Kildefelt ved Vittarp

Ændring i strategi for oppumpning af kompensationsvand

DIN Forsyning

Dato: 2. maj 2025

Figur 3: Påvirkning [l/s] af medianminimumsvandføringen på delstrækningerne ved en indvinding på 1,5 mio. m³/år baseret på den nye grundvandsmodel for området fra 2024.

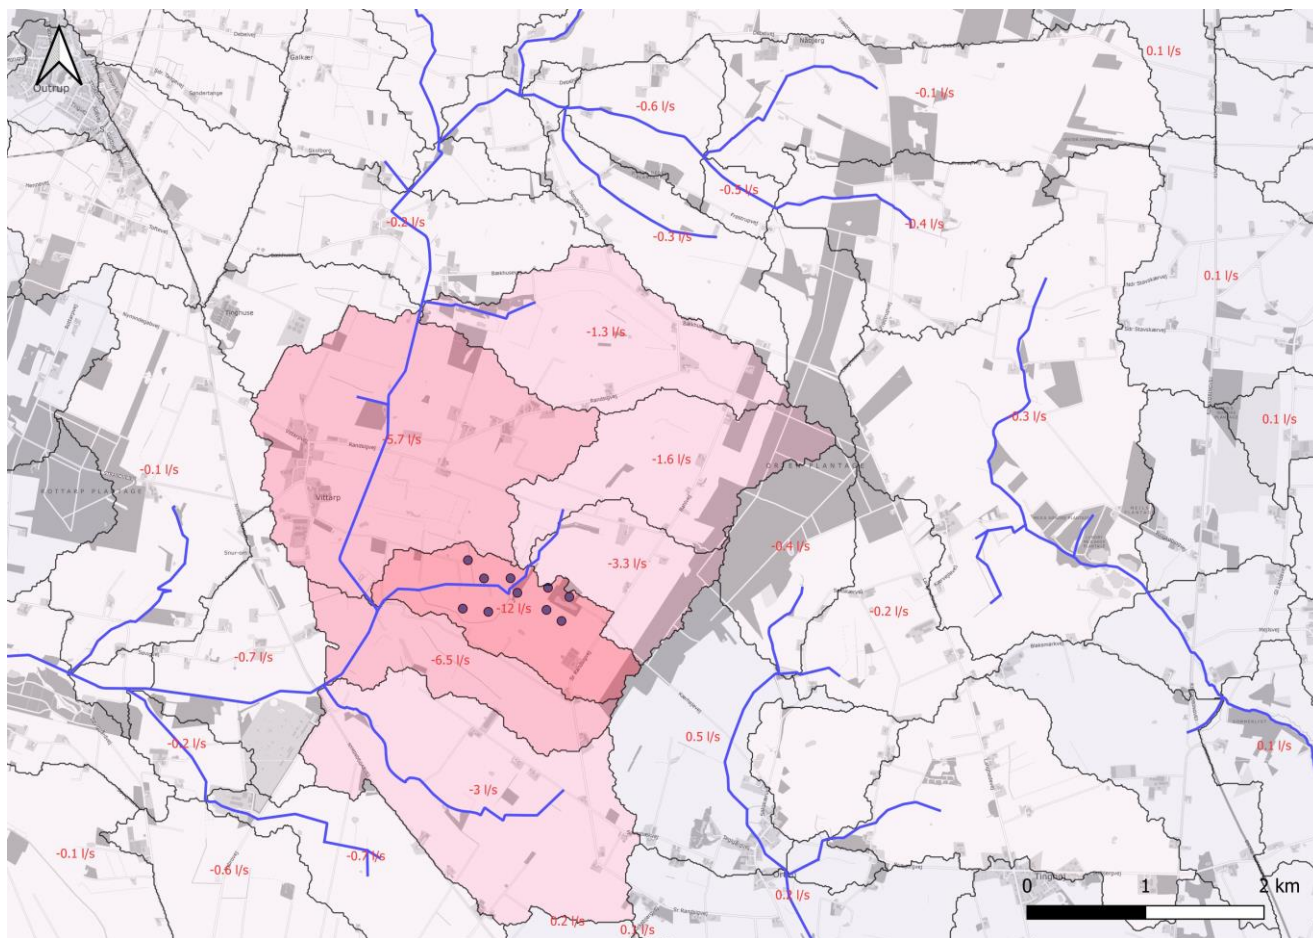
I forbindelse med etableringen af kildefeltet og den gennemførte prøvepumpning blev den oprindelige hydrologiske model kalibreret, og der blev foretaget en beregning af vandløbspåvirkningen (Figur 2). Den geologiske og hydrologiske model blev opdateret og genkalibreret i 2024. Resultatet af modelleringen af afstrømningen med den nye model er vist i Figur 3. Samlet set er der ikke de store forskelle i påvirkningen. Der er dog én væsentlig forskel og det er, at den øvre del af Søvig bæk ikke påvirkes i samme omfang som beregnet i miljøkonsekvensrapporten. Dette betyder i praksis, at udløbspunkt 1 længst mod nord kan udelades, da påvirkningen er **signifikant reduceret**.

Figur 9: Udledning til Vittarp Bæk ved kildefeltet.

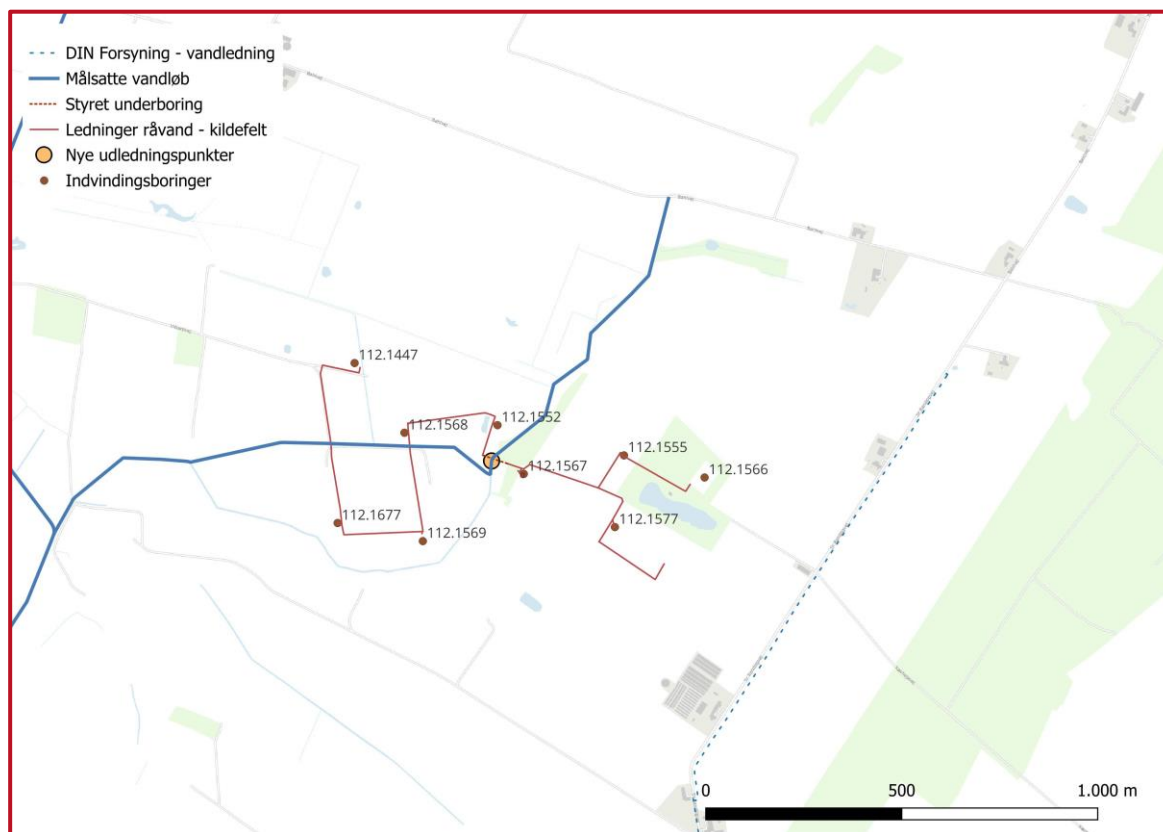
I den centrale del af var det planen at udlede til Vittarp Bæk fra to kompensationsboringer nord for bækken (Figur 1). Dette ændres til, at der tages vand fra selve kildefeltsboringerne, og dette ledes til en iltningstrappe, hvor råvandet iltes (Figur 9). Udledningen sker ved at etablere et tilslutningspunkt på råvandsledningen og etablere et beredskab med mobile slanger, der kan kobles på tilslutningspunktet og lede vandet til iltningstrappen og herfra via en stenkiste til vandløbet. Dette sikrer, at energien tages fra vandet, erosionen mindskes og der gennemføres en sidste en iltning.

Figur 10: Udledning til Bredmose bæk fra Varde Vandværk.

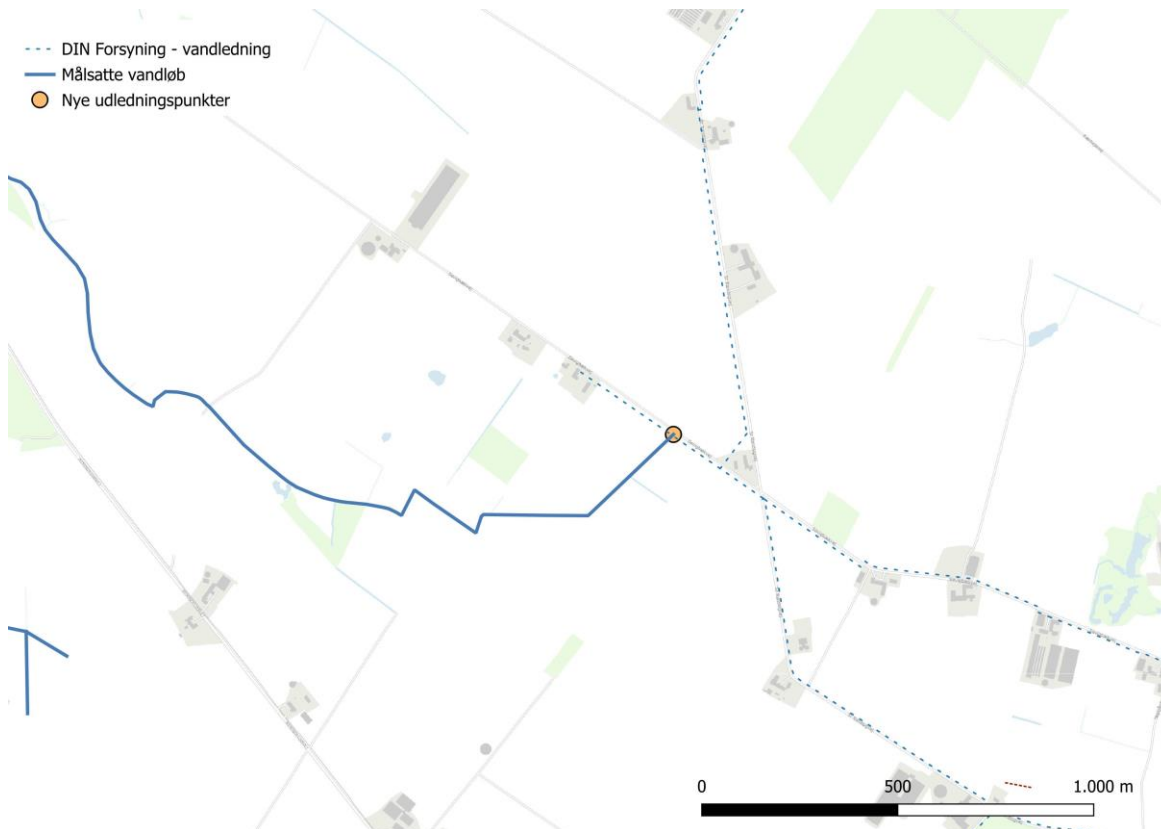
I den sydlige del af området ved Søvig Bæk var det planen at udlede til den øvre del af Bredmose bæk fra boring 5 ved Varde Vandværk. Dette ændres til, at der udledes drikkevand fra Varde Vandværk til samme udledningspunkt ved den nordlige ende af Bredmose Bæk som forudsat i det oprindelige projekt (Figur 10). Vandet ledes via det etablerede rør til udledningspunktet hvor det ledes ud i bækken via en stenkiste til at tage energien fra vandet og gennemføre en iltning.
